Ajuste Cartografico

Inexactitud en la aplicación de los criterios de dibujo

La Loma de Los Bernal

Derecho a la Igualdad. Consideración en uso del suelo. Sistema de Ocupación. Predios con CBML 16110060158 y 16110060157, Loma de los Bernal.

Mapa Situación:

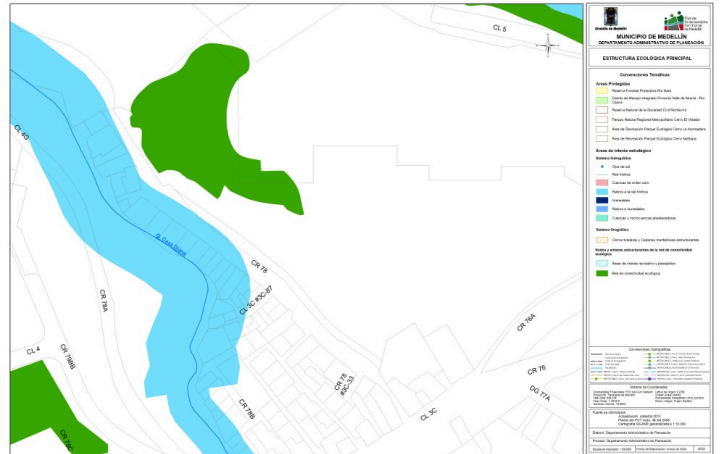
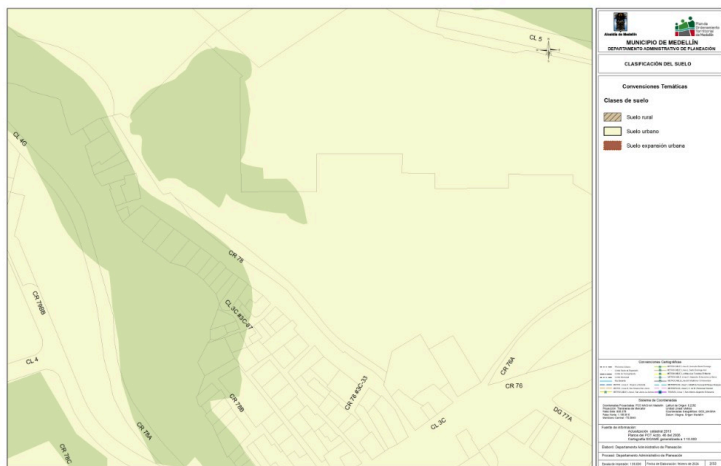
Situación Actual

Solución

Área ajustada 3011,61 m2
